**АКТ ОБСЛЕДОВАНИЯ
объекта социальной инфраструктуры
К ПАСПОРТУ ДОСТУПНОСТИ ОСИ**

- 1.1. Наименование (вид) объекта Столовая дружины имени Бонивура краевого государственного бюджетного нетипового образовательного учреждения «Краевой детский центр «Созвездие»

- 1.2. Адрес объекта 682924, Россия, Хабаровский край, район имени Лазо, п. Переяславка, ул. Северо-Заводская, д. 7
- 1.3. Сведения о размещении объекта:

План столовой

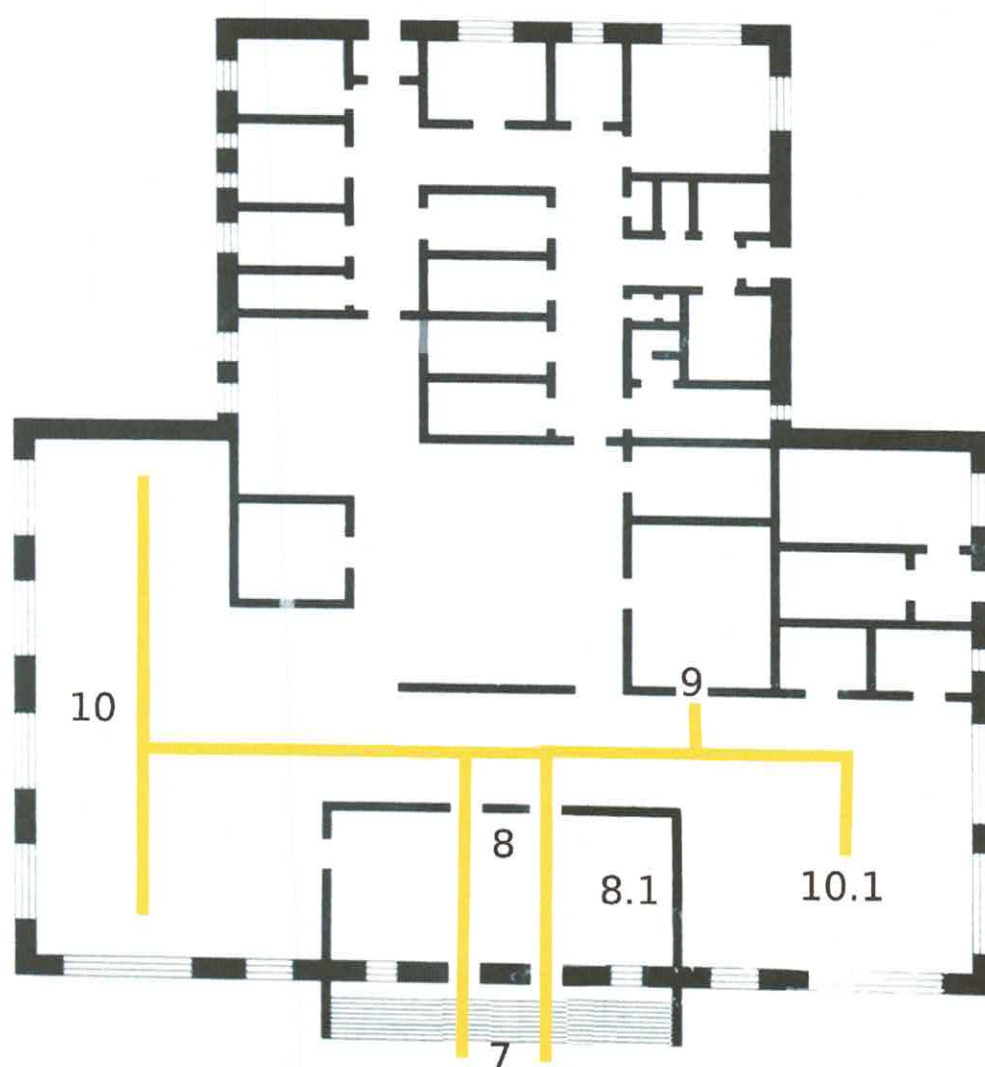
2.1	Лестница (наружная)	есть	7	1	Ширина проходной части внешней лестницы столовой более 4 м. Не предусмотрен центральный двусторонний порожек, согласно п. 5.1.13 СП 59.13330 2020	С,Г,О, У	Предусмотреть центральный двусторонний порожек на внешней лестнице столовой, согласно п. 5.1.13 СП 59.13330 2020	ТР
			7	1	На проступях краевых ступеней лестницы на входе в столовую не нанесены одна или несколько противоскользящих полос, контрастных с поверхностью ступени, согласно п. 6.2.8 СП 59.13330 2020	С	Нанести на проступях краевых ступеней лестницы на входе в столовую одну или несколько противоскользящи х полос, контрастных с поверхностью ступени, согласно п. 6.2.8 СП 59.13330 2020	ТР
			7	1	Лестница на входе в столовую не оборудована тактильно-контрастными наземными указателями, согласно п. 5.1.10 СП 59.13330 2020	С	Оборудовать лестницу на входе в столовую тактильно- контрастными наземными указателями, согласно п. 5.1.10 СП 59.13330 2020	ТР

2.2	Пандус (наружный)	нет	7	1	Вход в столовую не оборудован пандусом, что не соответствует п. 6.1.2 СП 59.13330 2020	К	Оборудовать вход в столовую пандусом, согласно п. 6.1.2 СП 59.13330 2020	КР, ТР

2.3	Входная площадка (перед дверью)	есть	7	1	Замечаний нет			
2.4	Дверь (входная)	есть	7	1	Ширина одной из двухстворчатых дверей входа в столовую менее 0,8 м при ширине дверного проема 1,7 м, что не соответствует п. 6.1.5, 6.2.21 СП 59.13330 2020	К,О,С	Оборудовать дверные проемы на входе в столовую согласно п. 6.1.5, 6.2.21 СП 59.13330 2020	ТР
			7	1	На стеклянных полотнах дверей входной группы отсутствует контрастная маркировка. См. п. 6.1.6 СП 59.13330 2020	С	На стеклянных полотнах дверей входной группы отсутствует контрастная маркировка. См. п. 6.1.6 СП 59.13330 2020	ТР
			7	1	Не обеспечена задержка автоматического закрывания дверей продолжительностью не менее 5 с доступных входов для инвалидов. в соответствии п. 6.1.5 СП 59.13330 2020	К, О	Отрегулировать доводчики дверей доступных входов для инвалидов для обеспечения задержки автоматического закрывания дверей продолжительностью не менее 5 с. в соответствии п. 6.1.5 СП 59.13330 2020	ТР

2.5	Тамбур	нет						
	ОБЩИЕ требования к зоне	есть	7	1	Доступный для инвалидов вход в столовую не обозначен знаками доступности согласно п. 6.5.1 СП 59.13330 2020	К, О, С, Г, У	Оборудовать доступный для инвалидов вход в столовую знаками доступности согласно п. 6.5.1 СП 59.13330 2020	ТР
			7	1	У доступного для инвалидов входа в столовую отсутствует тактильная информационная табличка для подачи информации об объекте, услугах, режиме работы в формате, доступном для всех категорий МГН. См. п. 6.5.9 СП 59.13330 2020	С	Оборудовать доступный для инвалидов вход в столовую тактильной информационной табличкой для подачи информации об объекте, услугах, режиме работы в формате, доступном для всех категорий МГН, согласно п. 6.5.9 СП 59.13330	ТР

3.1	Коридор (вестибюль, зона ожидания, галерея, балкон)	есть	7,8	3,4	Дверные проемы в столовой имеются пороги высотой более 0,014 м. См. п. 6.2.4 СП 59.13330 2020	К,С	Демонтировать или понизить пороги в дверных проемах в столовой, согласно п. 6.2.4 СП 59.13330 2020	ТР
			8	3	На стеклянных полотнах дверей в столовой отсутствует контрастная маркировка. См. п. 6.1.6 СП 59.13330 2020	С	На стеклянных полотнах дверей входной группы отсутствует контрастная маркировка. См. п. 6.1.6 СП 59.13330 2020	ТР
			8	3	Двери в столовой не контрастны по отношению к стенам, а ручки дверей не контрастны по отношению к дверям. см. п 6.4.1 СП 59.13330 2020	С	Сделать в столовой контрастными двери по отношению к стенам, а ручки дверей по отношению к дверям. см. п 6.4.1 сп 59.13330 2020	ТР

Комментарий к заключению: На столе для грязной посуды имеется бортик высотой примерно 10 см со стороны приема посуды, что увеличивает высоту стола, и препятствует безопасной постановке посуды на стол.

5.2	Душевая/ ванная комната	нет						
5.3	Бытовая комната (гардеробная)	нет						
	ОБЩИЕ требования к зоне	ест ь	8.1	3	В умывальной комнате в столовой отсутствуют обо- рудованные места для ин- валидов. См. п. 6.3.1, 6.3.2 СП 59.13330 2020	К,О,С, Г,У	Оборудовать в комнате для умы- вания в столовой места для инвали- дов, минимум од- но. См. п. 6.3.1, 6.3.2 СП 59.13330 2020	ТР
				3	Доступные для инвалидов умывальники в комнате для умывания столовой оборудованы кранами с раздельным управлением горячей и холодной водой. См. п. 6.3.9 СП 59.13330 2020	К,О,С, У	Оборудовать до- ступные для инва- лидов умывальни- ки в комнате для умывания столо- вой кранами с ры- чажной рукояткой и термостатом, со- гласно п. 6.3.9 СП	ТР

59.13330 2020	
			3	Доступные для инвалидов раковины в комнате для умывания столовой не имеют проема для ног. См. п. 8.1.7 СП 59.13330 2020	К	Оборудовать доступные для инвалидов раковины в комнате для умывания столовой проемами для ног, согласно п. 8.1.7 СП 59.13330 2020	ТР
			3	Доступные для инвалидов раковины в комнате для умывания столовой не оборудованы поручнями, согласно ГОСТ Р 51261-2022	О	Оборудовать доступные для инвалидов раковины в комнате для умывания столовой поручнями, согласно ГОСТ Р 51261-2022	ТР
			3	У доступных для инвалидов раковин для умывания в столовой отсутствуют специальные крючки для костылей, одежды и др. принадлежностей. См. п. 6.3.3 СП 59.13330 2020	О,К	Разместить у доступных для инвалидов раковин для умывания в столовой специальные крючки для костылей, одежды и др. принадлежностей, согласно п. 6.3.3 СП 59.13330 2020	ТР
			3	Сушилка для рук, держатель бумажных полотенец размещены в недоступном для инвалидов месте на недоступной для инвалидов колясочников и людей маленького роста высоте. См. п. 6.4.2 СП 59.13330 2020	О,К,С, Г,У	Разместить в доступном для инвалидов месте на доступной для инвалидов колясочников и людей маленького роста высоте сушилку для рук, держатель бумажных полотенец, согласно п. 6.4.2 СП 59.13330 2020	ТР
